**CONCEPTO TÉCNICO No CT - 4494** *OK?*  
**Revisión de Estudio Particular de Respuesta Local  
 de Amplificación de Ondas Sísmicas  
 Artículo 7 - Decreto 193 de 2006**

<b>ENTIDAD SOLICITANTE:</b>	Jose Joaquín Álvarez
<b>LOCALIDAD:</b>	10. Engativá
<b>BARRIO:</b>	Normandia Occidental
<b>PROYECTO:</b>	<b>PARQUES DE NORMANDIA</b>
<b>DIRECCIÓN:</b>	Carrera 75 No 56 A - 80
<b>UPZ:</b>	31. Santa Cecilia
<b>TIPO DE RIESGO:</b>	Sísmico
<b>EJECUTOR:</b>	ESPINOSA & RESTREPO
<b>FECHA DE EMISION:</b>	Octubre 05 de 2006

Figura 1. Localización del Proyecto Parques de Normandía

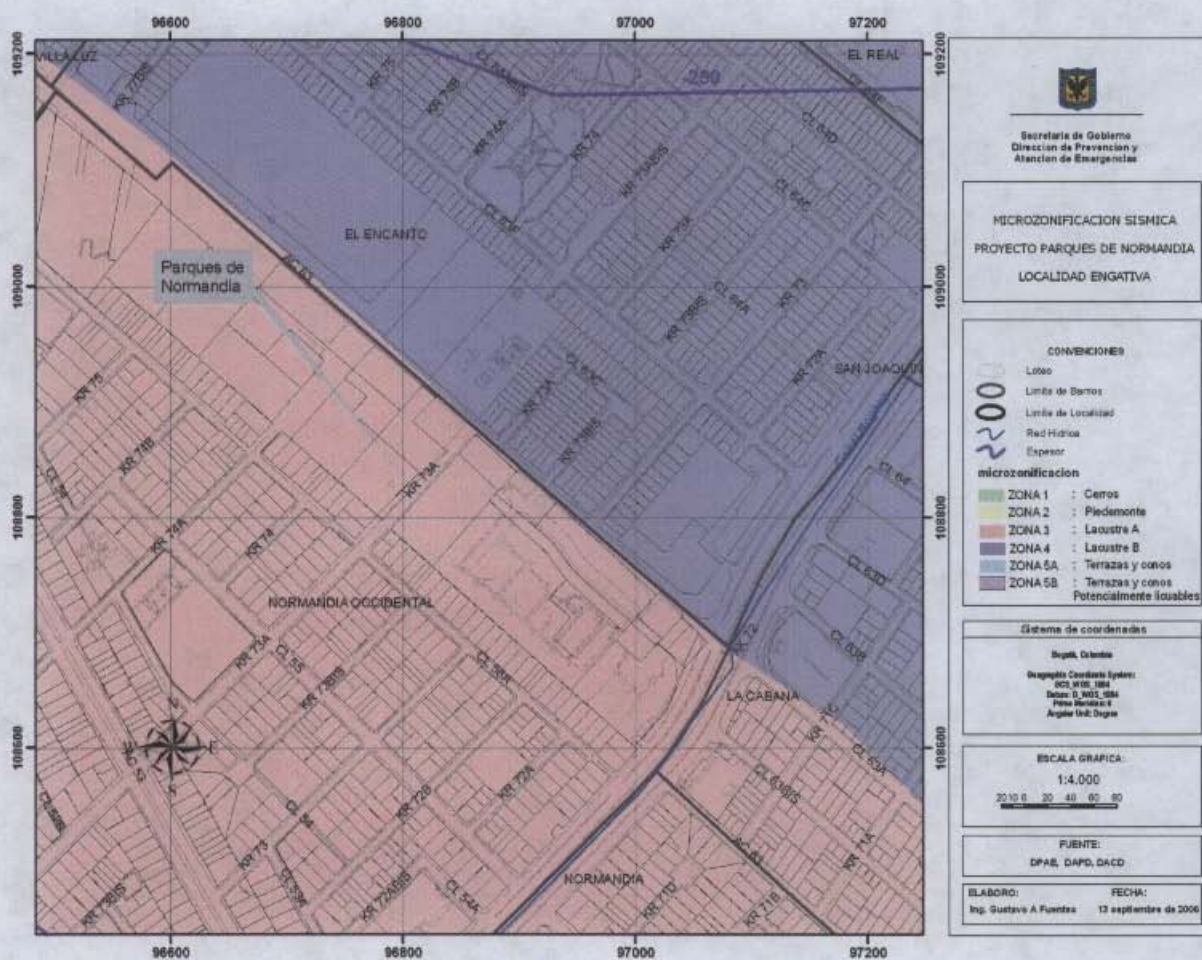
En el informe se define la localización del proyecto de acuerdo con el mapa de Microzonificación Sísmica de Bogotá, ubicándolo en la Zona 3 – Lacustre A. Esta ubicación esta acorde con el Decreto 193 de 2006 (Figura 1 del presente concepto técnico).
